Autorité environnementale

Avis délibéré de l'Autorité environnementale sur la demande d'autorisation de modification de l'installation nucléaire de base (INB) n°116 de l'établissement AREVA NC de La Hague (50)

n°Ae: 2014-62

Figure 4 : Ensemble continu d'ateliers et d'alvéoles d'entreposage de déchets vitrifiés (après modification)

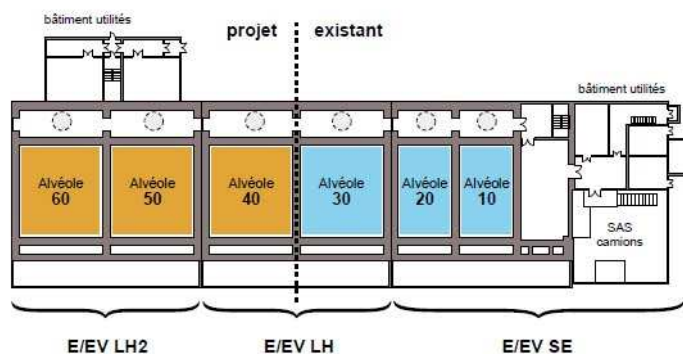
- **de préciser la liste des types de déchets susceptibles d'être entreposés dans les alvéoles faisant l'objet de la demande d'autorisation, en particulier en précisant les options possibles et envisageables concernant les CSD-C ;**
- **d'expliciter les déterminants du nombre de conteneurs produits, en particulier en fonction d'éventuels nouveaux contrats ou du rythme de mise en œuvre des opérations prescrites de démantèlement et de reprise de certains déchets ;**
- **de fournir des ordres de grandeur des nombres de conteneurs, par type, susceptibles d'être entreposés chaque année dans les nouvelles alvéoles.**

Figure 7 : Volumétrie de l'ensemble des ateliers à l'issue de la réalisation de la modification

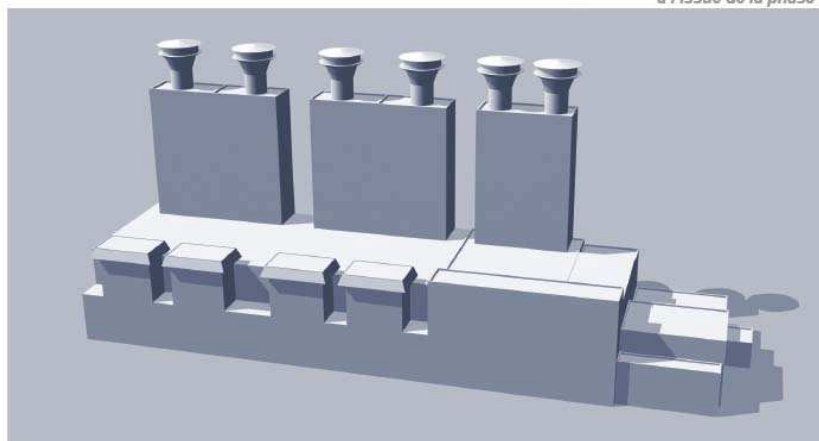
- l'étude d'impact ne précise pas les dimensions des installations existantes (bâtiment, cheminée, etc...). Plusieurs graphiques laissent penser qu'elles sont identiques à celles du projet (Cf. hauteur des cheminées par exemple). Ce point mériterait d'être confirmé.
